KeContact P20_2.5a3 FW-Release Notes

KeContact P20

Ablesbarkeit der Status-LED bei Farbe „blau“

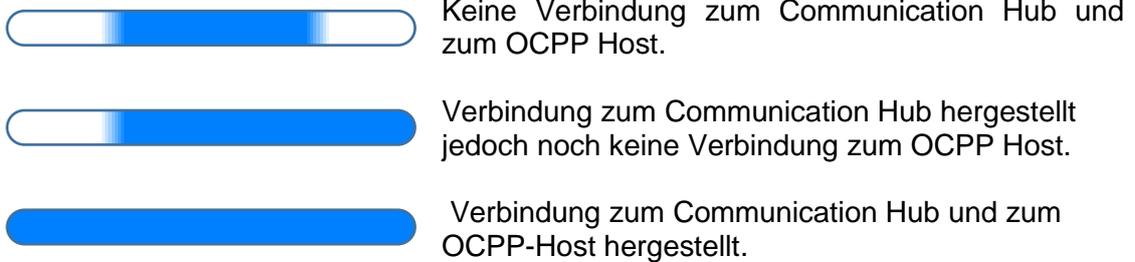
Die Farbe „Blau“ wurde auf „Hellblau“ geändert, um die Sichtbarkeit zu verbessern.
